ACTA DE COMITÉ DE OBRA

CONTRATO No 2130 - 2026

3 DE AGOSTO DE 2026

ACTA DE BALANCE DE MAYORES Y MENORES CANTIDADES CONTRACTUALES

Diseño proyectado Sector divino niño

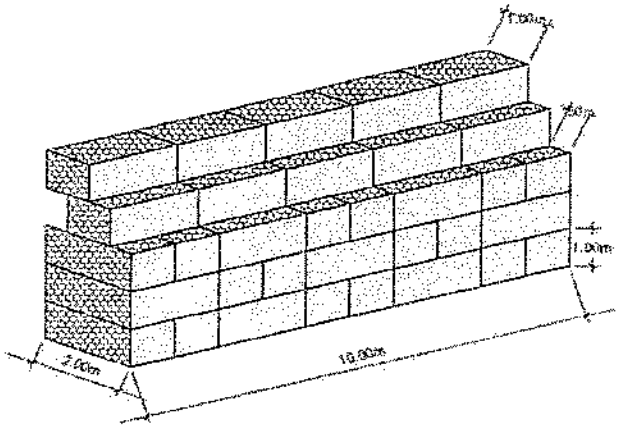
ITEM NO PREVISTO NP 01: GEOTEXTIL NT 3000 SUMINISTRO E INSTALACIÓN

Modificación: Al tratarse de un ítem no previsto, las cantidades contratadas iniciales fueron 0 m2, se requiere adicionar 80 m2, para un total ajustado de 80 m2.

Justificación Técnica: Como consecuencia del cambio de solución de ingeniería en el sector Divino Niño —donde se reemplazaron las geobolsas por una estructura de contención rígida en gaviones— se hace técnicamente indispensable incorporar el ítem de geotextil no tejido NT 3000.

El uso de este material es un requisito fundamental en el trasdós (cara posterior) del muro en gavión para actuar como un elemento de filtración y separación entre el suelo de llenado o talud natural y el cuerpo de la estructura. La colocación de los 80 m2 de geotextil impedirá la migración de finos y el lavado del terreno por efecto del agua de infiltración o escorrentía (fenómeno de erosión interna o tubificación), permitiendo al mismo tiempo el libre drenaje del agua a través del gavión sin generar presiones hidrostáticas destructivas. La adición de este ítem garantiza la durabilidad, estabilidad geotécnica y correcto funcionamiento del nuevo muro de contención proyectado sobre el Caño Grande.

ITEM NO PREVISTO NP 02: CONSTRUCCIÓN DE GAVIONES RECUBRIMIENTO PVC TRIPLE TORSION GALVANIZADO MINIMO 245 GRAMOS TIPO DE APERTURA 8X10 DIAMETRO ALAMBRE 3MM CALIBRE 12 Y DIAMETRO DE ARISTA 3,8 MEDIDAS: 2X1X1

Modificación: Al tratarse de un ítem no previsto, Las cantidades contratadas fueron 0 m3, se requiere adicionar 80 m3, para un total ajustado de 80 m3.

Justificación Técnica: De acuerdo con la evaluación de campo y el análisis morfológico e hidráulico adelantado en el sector Divino Niño, se identificaron crecientes intensas, altas velocidades de flujo y procesos activos de socavación en el Caño Grande que hicieron técnicamente inviable la solución inicial en geobolsas. En su lugar, se rediseñó la intervención mediante la adopción de una estructura de contención en gaviones.

La adición de 80 m3 de este ítem corresponde al volumen requerido para conformar el nuevo muro de protección marginal. La especificación técnica elegida (malla de triple torsión con recubrimiento en PVC, galvanizado pesado de 245 g y alambre de alta resistencia) asegura una elevada durabilidad frente a los efectos corrosivos del agua y el desgaste por arrastre de sedimentos. Esta estructura proporciona una mayor estabilidad estructural, un mejor comportamiento frente a procesos de socavación, una mayor capacidad para disipar la energía hidráulica y la permeabilidad adecuada para aliviar presiones hidrostáticas en el trasdós del muro. Asimismo, esta solución de ingeniería ofrece una vida útil significativamente superior, reduciendo los costos de mantenimiento futuros y garantizando la funcionalidad del sistema y una mayor sostenibilidad de la inversión pública en el sector.

Registro fotográfico

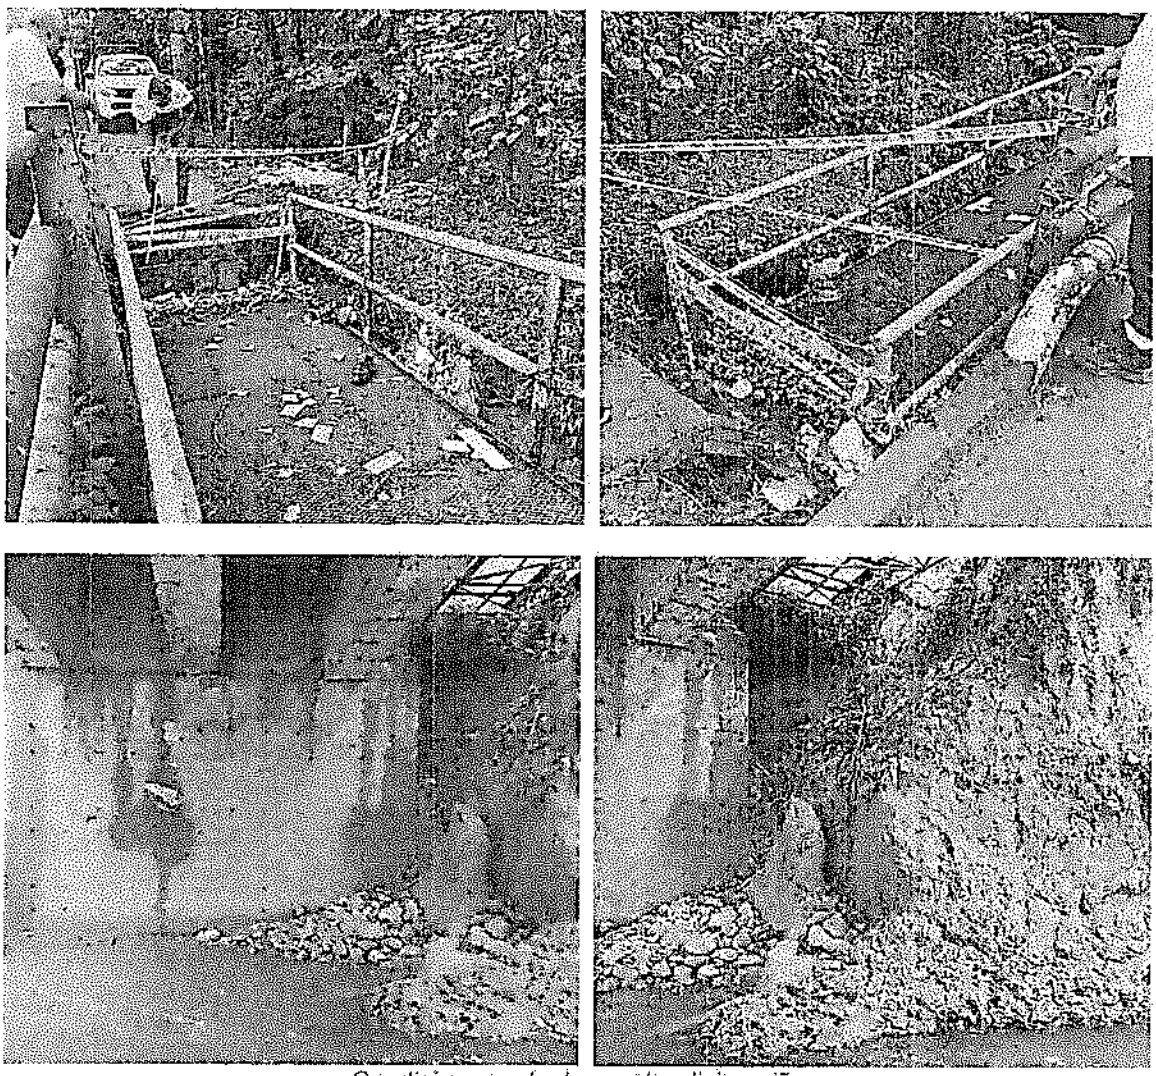
En el marco de este alcance contractual y como resultado del seguimiento técnico e inspecciones de campo sobre el afluente, se identificó la necesidad inminente de incorporar un nuevo frente de intervención denominado Sector Villa del Río 2 (ubicado aguas abajo y adyacente al sector Catumare). En este punto se evidenció una situación de riesgo crítico que compromete la estabilidad de la infraestructura pública y la seguridad de la comunidad. Esta adición se aterriza directamente al alcance del proyecto, toda vez que corresponde a la atención de un punto crítico sobre el mismo cuerpo de agua (Caño Grande) y dentro del polígono de influencia operacional del contrato.

Específicamente, en el área de paso que comunica el Barrio San Jorge con el Barrio Villa del Río, la dinámica hidráulica del Caño Grande —caracterizada por crecientes extraordinarias, un aumento significativo en la cota de inundación y altas velocidades de flujo— ha generado un fenómeno de socavación local y lateral focalizado. Esta fuerza hidrodinámica genera un efecto de vórtice (remolino) en la zona de margen y estribos, causando una desestabilización geomecánica, la pérdida progresiva del material de soporte y el lavado de finos en la cimentación. Adicionalmente, el fenómeno se ve agravado por el aporte de aguas de escorrentía no controladas provenientes del predio y talud superior de la margen izquierda, acelerando la erosión y la socavación en el sitio.

Como resultado directo de esta problemática y tal como se constata en los registros fotográficos, se ha presentado un asentamiento diferencial visible en la estructura del puente peatonal metálico adyacente al puente vehicular. La socavación desnudó y desprotegió la base de cimentación de la pasarela, provocando su deformación y asentamiento estructural, lo cual representa un peligro alto para los usuarios y amenaza con afectar la infraestructura del estribo del puente vehicular contiguo.

Por lo tanto, al aterrizar esta necesidad al alcance integral del proyecto orientado a la mitigación de puntos críticos sobre el Caño Grande en Villavicencio, se justifica técnicamente la inclusión formal del sector Villa del Río 2 dentro del presente instrumento de modificación, permitiendo ejecutar las obras de contención, estabilización y protección necesarias para salvaguardar ambas estructuras y garantizar la conectividad vial y peatonal del sector.

Diseño proyectado Sector Villa del río 2

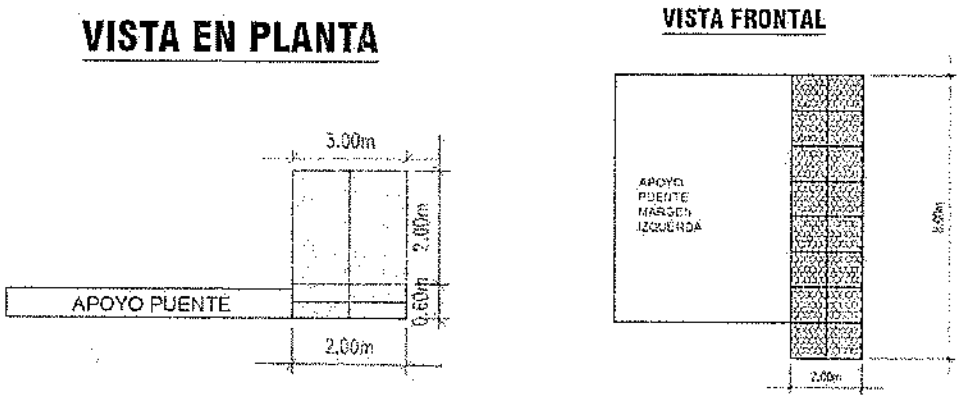
ITEM NO PREVISTO NP 03: EXCAVACIÓN MECÁNICA EN CONGLOMERADO INCLUYE CARGUE

Modificación: Al tratarse de un ítem no previsto, las cantidades contratadas iniciales para este sector fueron 0 m3, se requiere adicionar 21.99 m3, para un total ajustado de 21.99 m3.

Justificación Técnica: De acuerdo con el nuevo diseño propuesto para la intervención y estabilización del sector Villa del Río 2, se requiere la adición de 21.99 m3 de excavación mecánica en conglomerado.

Esta actividad está encaminada a la preparación del terreno para el adecuado desplante del sistema de gaviones proyectado. La excavación contempla la conformación de la plataforma de soporte en la base del lecho y el perfilamiento del talud adyacente para acomodar la estructura de contención y confinamiento. Este procedimiento permite remover el material inestable afectado por la socavación, garantizar el empotramiento firme de las hiladas de cimentación y asegurar una superficie de apoyo continua en la base del puente sobre la margen izquierda.

ITEM NO PREVISTO NP 04: GEOTEXTIL NT 3000 SUMINISTRO E INSTALACIÓN

Modificación: Al tratarse de un ítem no previsto, las cantidades contratadas iniciales para este sector fueron 0 m2, se requiere adicionar 56 m2, para un total ajustado de 56 m2.

Justificación Técnica: De acuerdo con la alternativa estructural planteada para la protección de la cimentación y apoyo del puente sobre la margen izquierda en el sector Villa del Río 2, se requiere la adición de 56 m2 del ítem de geotextil no tejido NT 3000.

La incorporación de este material es indispensable para actuar como elemento de filtración, separación y drenaje en la interfaz entre el talud/terreno natural y el trasdós del nuevo cuerpo de gaviones. La colocación del geotextil evita el arrastre y lavado de finos del terreno adyacente por efecto del flujo de escorrentía e infiltración, previniendo la erosión interna detrás de la estructura y permitiendo simultáneamente el libre paso del agua hacia el exterior. Esto disipa las presiones hidrostáticas y garantiza la estabilidad integral del sistema de contención y de los apoyos del puente.

ITEM NO PREVISTO NP 05: CONSTRUCCIÓN DE GAVIONES RECUBRIMIENTO PVC TRIPLE TORSION GALVANIZADO MINIMO 245 GRAMOS TIPO DE APERTURA 8X10 DIAMETRO ALAMBRE 3MM CALIBRE 12 Y DIAMETRO DE ARISTA 3,8 MEDIDAS: 2X1X1 INCLUYE TRANSPORTE INTERNO DE LA PIEDRA

Modificación: Al tratarse de un ítem no previsto, las cantidades contratadas iniciales para este sector fueron 0 m3, se requiere adicionar 32 m3, para un total ajustado de 32 m3.

Justificación Técnica: De acuerdo con la solución estructural e hidráulica diseñada para el sector Villa del Río 2, se requiere la adición de 32 m3 de gaviones para conformar la estructura de contención, protección y redireccionamiento del flujo en la margen izquierda sobre el Caño Grande.

Dentro del planteamiento del diseño, los tres primeros niveles de la estructura serán dispuestos siguiendo de manera continua el alineamiento horizontal del estribo del puente y del talud adyacente previamente perfilado. Esta configuración geométrica guiará el flujo de forma paralela a la estructura durante eventos de crecientes, reduciendo la energía hidrodinámica del agua y mitigando el efecto de socavación en la base. Sobre esta plataforma conformada por los primeros niveles, se desplantará el resto del cuerpo vertical de la estructura para proporcionar el confinamiento y soporte directo requerido en la cimentación del puente peatonal y el estribo del puente vehicular.

Las especificaciones técnicas de la malla (triple torsión con recubrimiento en PVC, galvanizado pesado de 245 g y alambre de alta resistencia) garantizan una elevada durabilidad frente a la abrasión y el impacto del flujo. Asimismo, el ítem incluye el acarreo y transporte interno del material rocoso hasta el sitio de armado, asegurando la viabilidad operativa y la efectividad técnica de la obra de mitigación.
